45F-02-011

## 不具合連絡書

SMK株式会社

415CFP-104-52F

略図(必要な場合のみ)

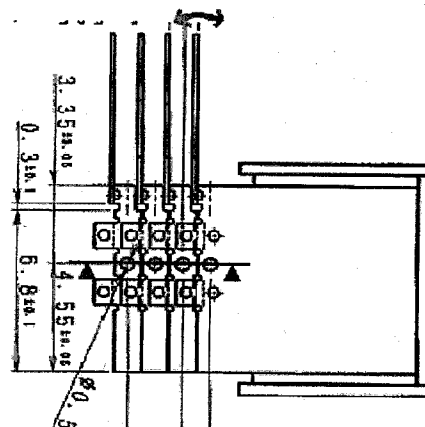
寸法不良

コンタクトフレ寸法外れ

図面規格MAX0.03mmのところMAX0.088mm
